Por este medio damos respuestas a las aclaraciones solicitadas mediante la Nota DEIA-DEEIA-AC-0157-1812-2020, fechada 18 de diciembre de 2020, relativa al estudio de impacto ambiental, categoría II, denominado "*Urbanización Villas Los Altos de Boquete Etapa II*". Las respuestas se encuentran en el documento adjunto titulado "*Respuestas a la Primera Solicitud de Información Aclaratoria*" el cual tiene un total de 19 páginas.

Respuestas a la Primera Solicitud de Información Aclaratoria

Tabla 1
Coordenadas UTM del Realineamiento de la Zanja N° 1
Proyecto Urbanización Villas Los Altos de Boquete Etapa II

PLANTA GENERAL DE URBANIZACION VILLAS LOS ALTOS DE BOQUETE ETAPA II

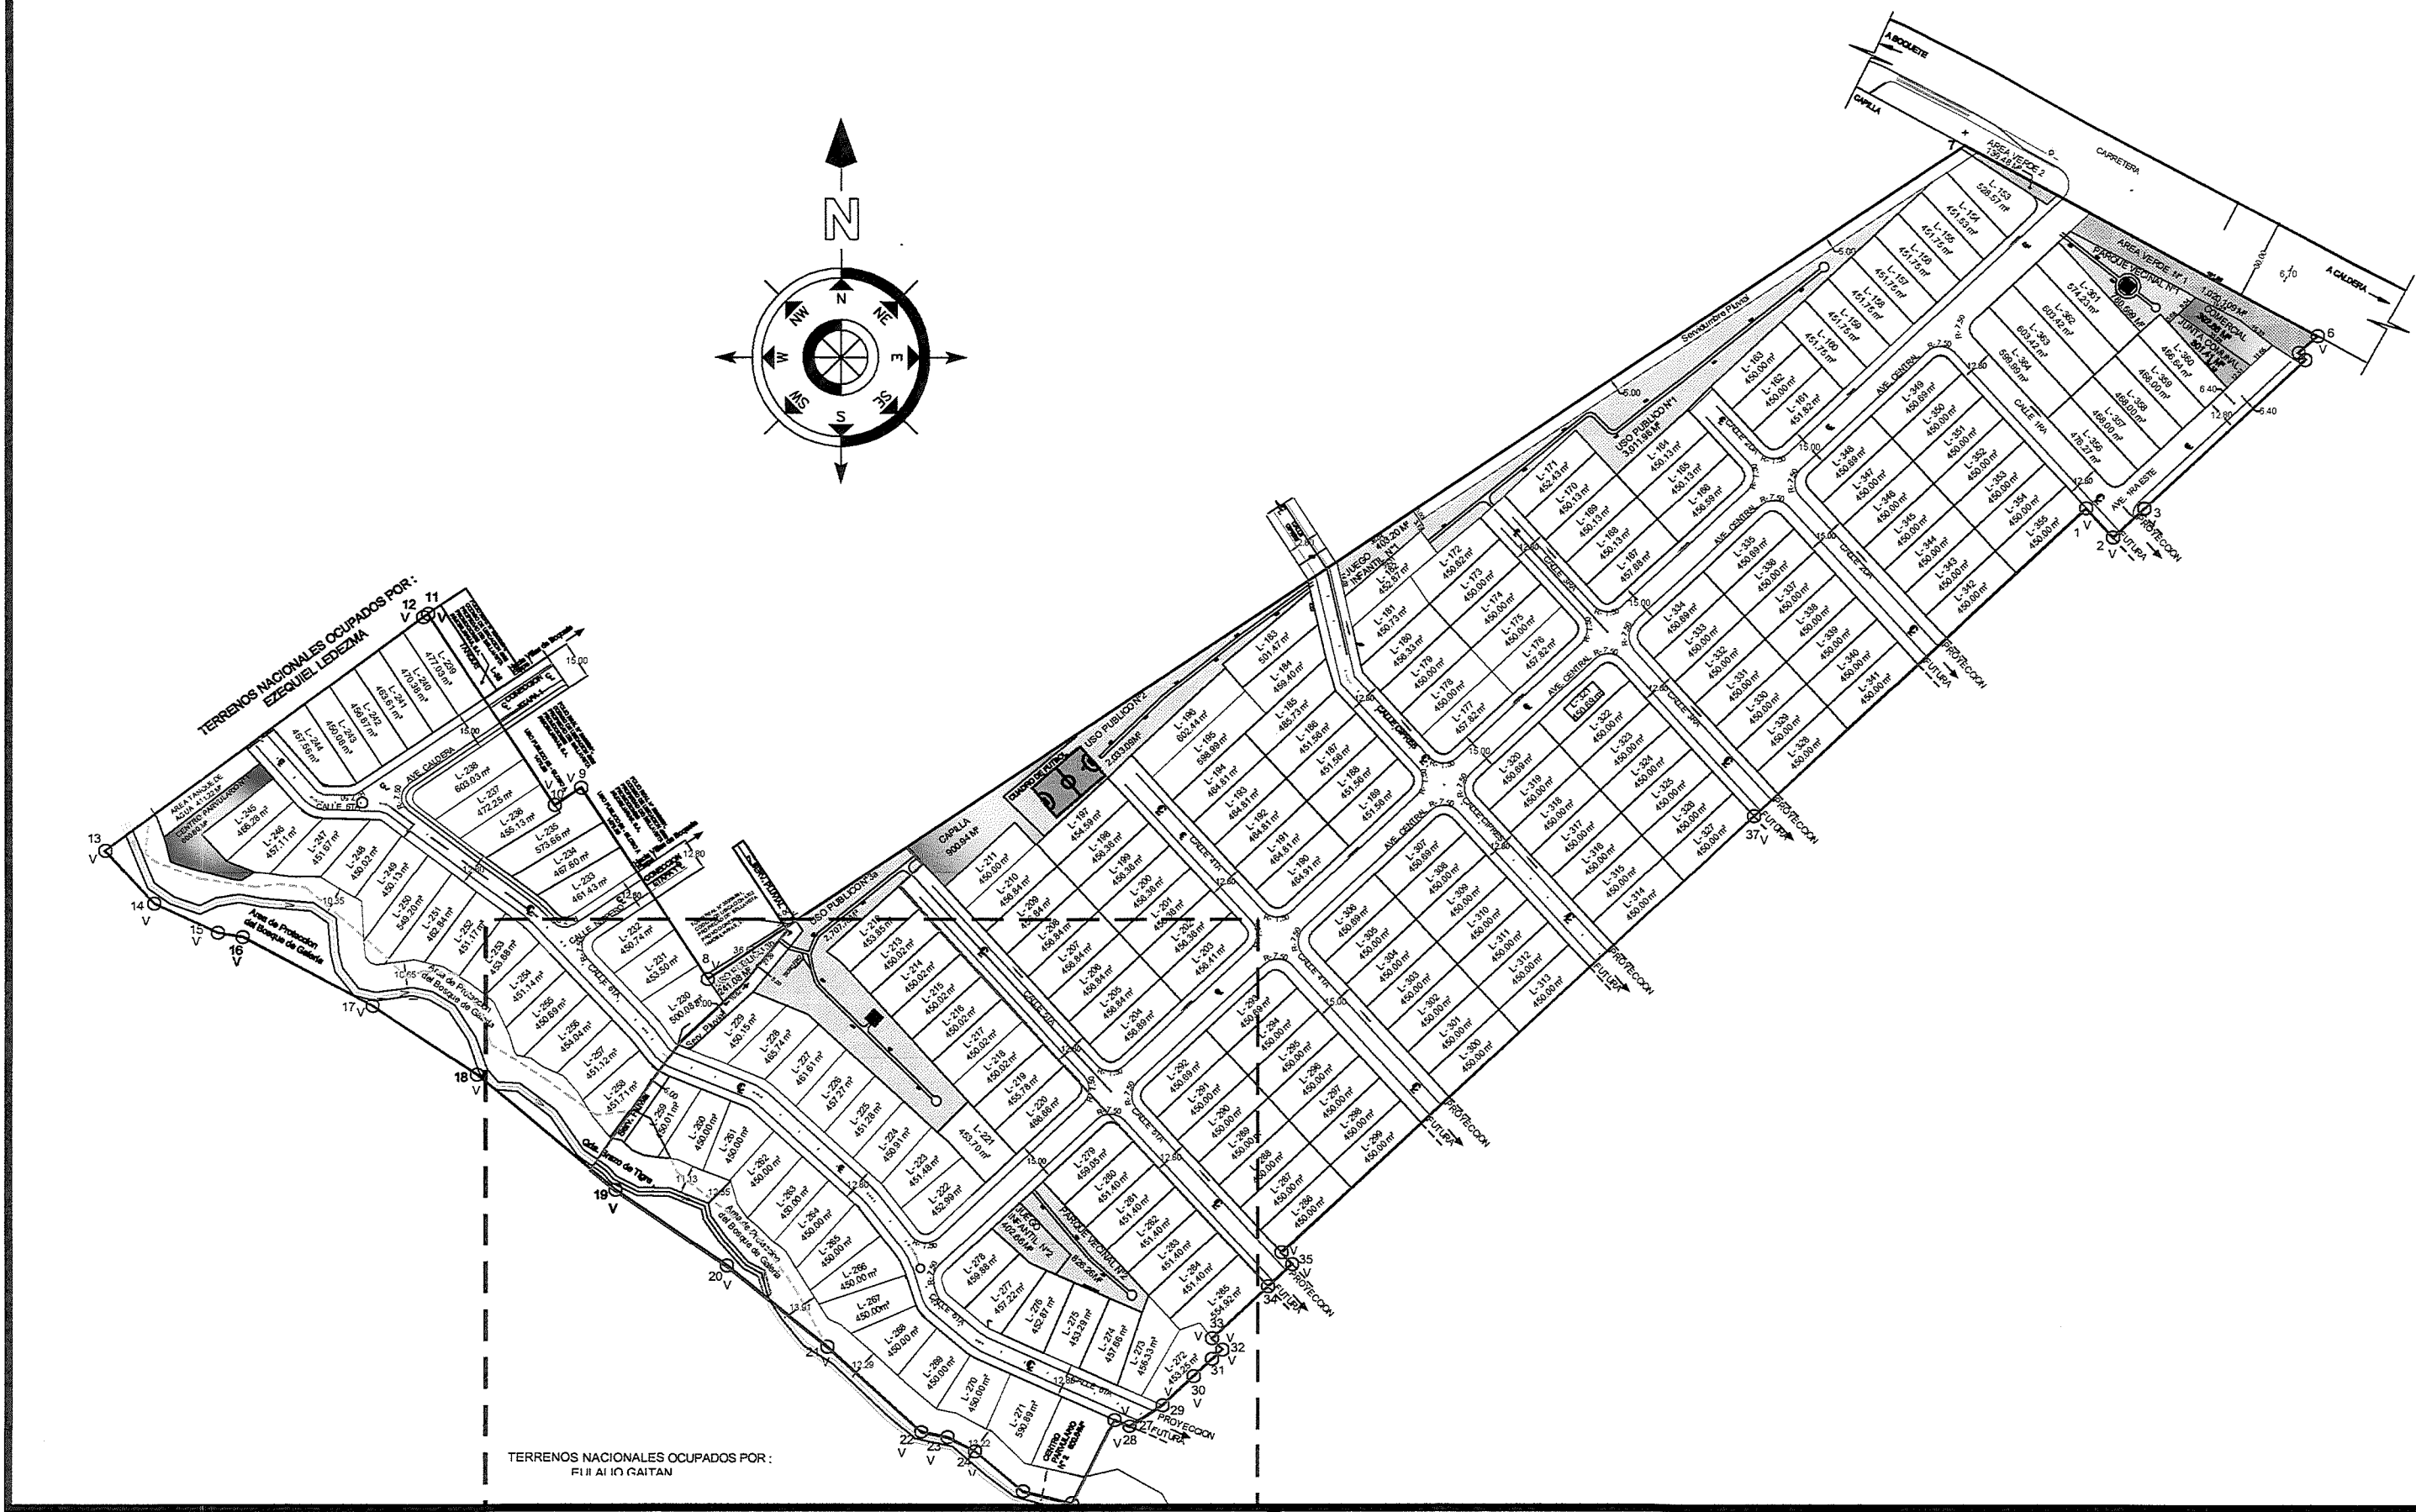
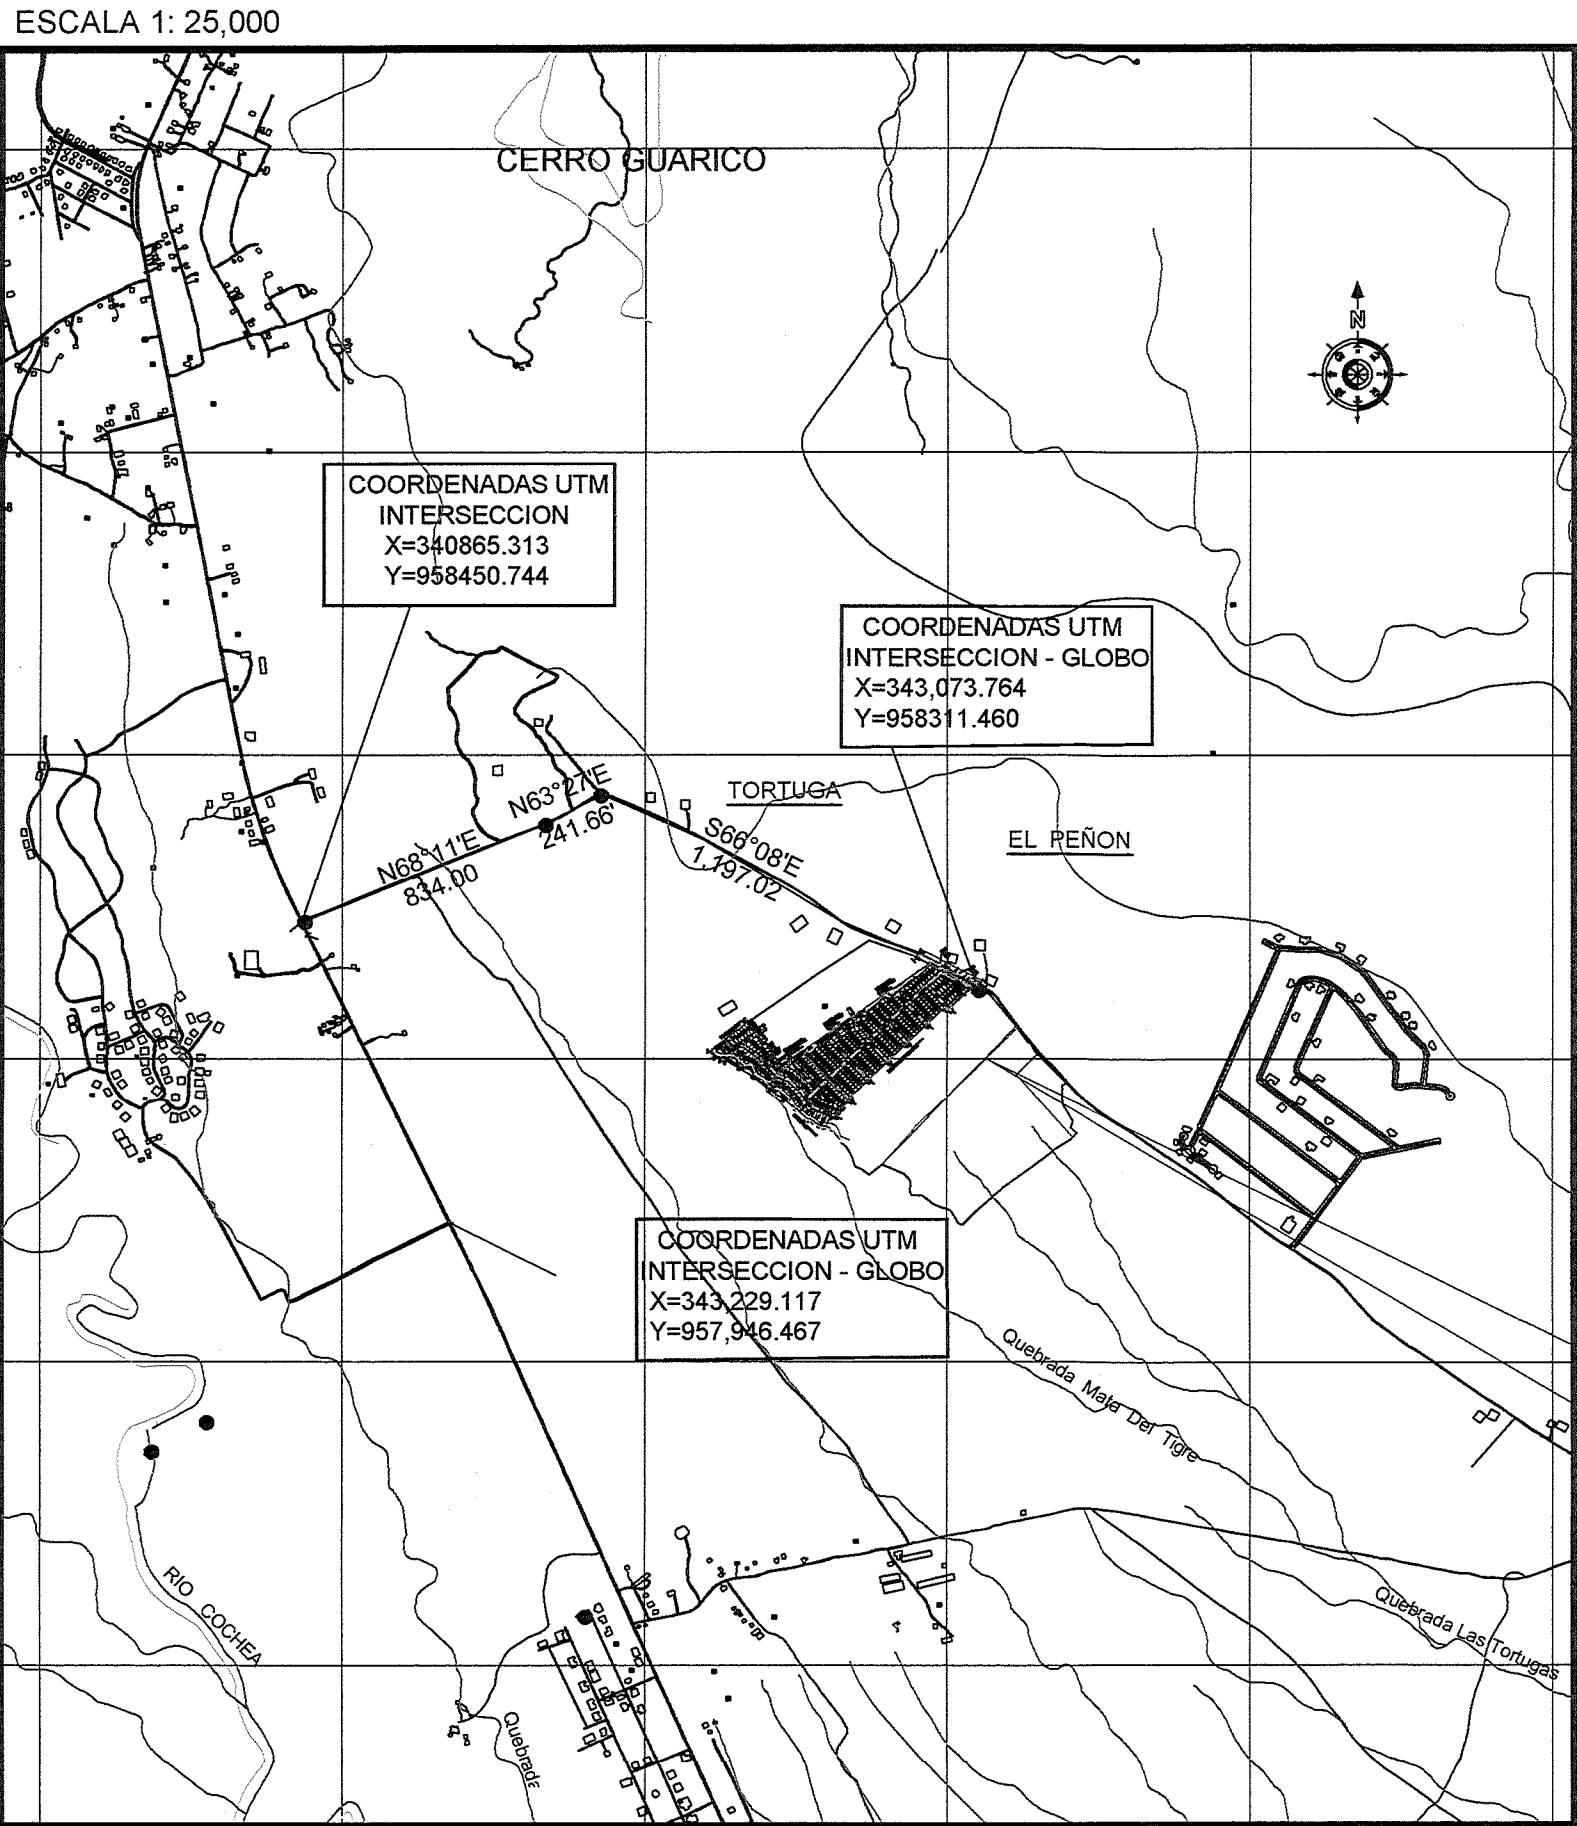
En Plano adjunto denominado “Urbanización Villas Los Altos de Boquete Etapa II”, se puede apreciar la ubicación de los puntos de inicio y final del Realineamiento de la Zanja N° 1. De igual manera, se indica la longitud del realineamiento.

Por otro lado, tal como se puede apreciar en el plano adjunto, la franja de protección del bosque de galería a lo largo del recorrido del proyecto supera ampliamente el mínimo de 10.0 m de ancho (Ver detalles en el plano adjunto).

En el plano adjunto denominado “*Urbanización Villas Los Altos de Boquete Etapa II*”, se pueden observar que el ancho de la “Franja de Protección del Bosque de Galería”. Tal como se indica en el plano, a lo largo de todo el recorrido el ancho de dicha franja supera considerablemente el mínimo 10.00 m. En el plano indicado, se puede apreciar que el ancho en diferentes secciones corresponde a: 11.13 m, 12.35 m, 13.91 m, 12.29 m, 13.22 m y 12.63 m.

El realineamiento de la Zanja N° 1, tendrá una longitud total de 122.10 m.

El recorrido (longitud) de la Quebrada Mata de Tigre desde que entra al polígono del proyecto hasta que sale del mismo es de 257.80 m.l. (metros lineales).

En síntesis, se puede indicar que la zona de protección del “Bosque de Galería” mantendrá un ancho muy superior al mínimo establecido (10.0 m) en la legislación y la misma se extenderá por 257.80 m.l.
